Høringssvar indkommet til høring vedr. Miljøkonsekvensrapport for skybrudssikring i Kagsmosen og den nedre del af Kagsåen

Kagsmosen og Kagsåen - Høring af miljøkonsekvensrapport

Høring af miljøkonsekvensrapport for skybrudssikring i Kagsmosen og den nedre del af Kagsåen

Bilag til Høringssvar 2. december 2022 fra HOFOR Vand København A/S, Sektion for Vandplanlægning

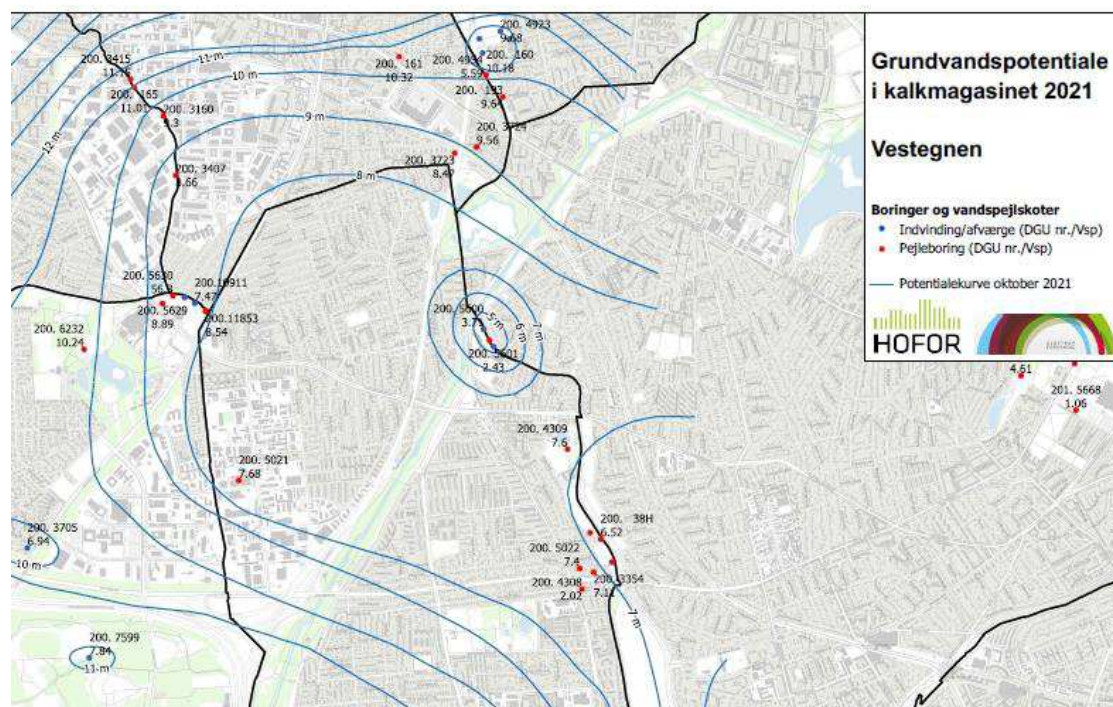
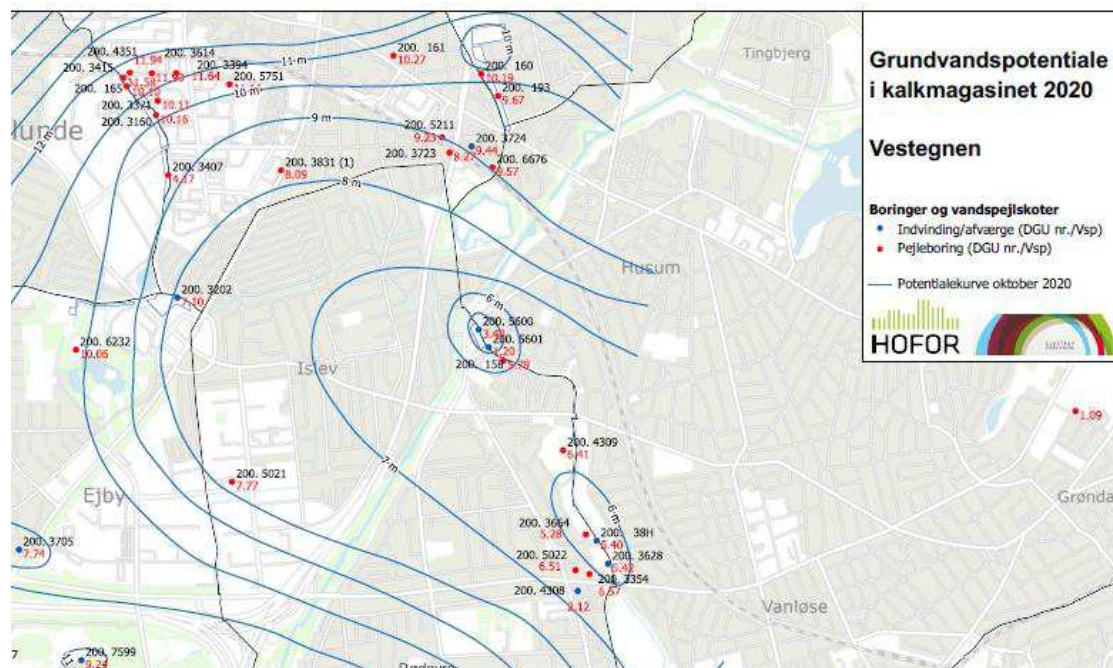
"Imidlertid viser pejleserier for fire pejleboringer nær Kagsmosen (Figur 13-4), at vandstanden i disse har ligget omkring kote +10-11 m siden 2007, når der ses bort fra perioder med afværgepumpning i boringerne 200.2723-2724. Med denne vandstand vil der være en opadrettet strømning til Kagsmosen."

Figur 13-4 viser et potentiale mellem kote ca. +9 m og ca. +11 m i de angivne tidsrum. Med den forventede potentialegradient i området er potentialet i kalkmagasinet under Kagsmosen sandsynligvis under kote +9 m i perioder, således at der i disse perioder er nedadrettet gradient fra mosen til kalkmagasinet. Under alle omstændigheder er konklusionen om, at der i dag er opadrettet gradient til mosen alt for vidtgående på det anvendte datagrundlag.

Nu afsnit 14.3: Den tilrettede tekst er stadig alt for optimistisk i forhold til risiko for nedsivning (der estimeres et urealistisk højt trykniveau i kalken under Kagsmosen). Se de to snips fra potentialekort for kalkmagasinet fra 2021 og 2020. Datagrundlaget for potentialekortene fremgår af kortene. Både data og potentialefortolkning indikerer et væsentligt lavere trykniveau under Kagsmosen end antaget af Cowi.

Tekst og figur er rettet, så der nu konkluderes: *"Sammenfattende vurderes strømningsretningen at være sydlig til sydøstlig samt skiftende nedadrettet fra mosen og opadrettet fra kalkmagasinet."* Med lidt god vilje er konklusionen OK, men det er vores vurdering, at risikoen for nedsivning er nedtonet ved den anvendte brug af udvalgte data.
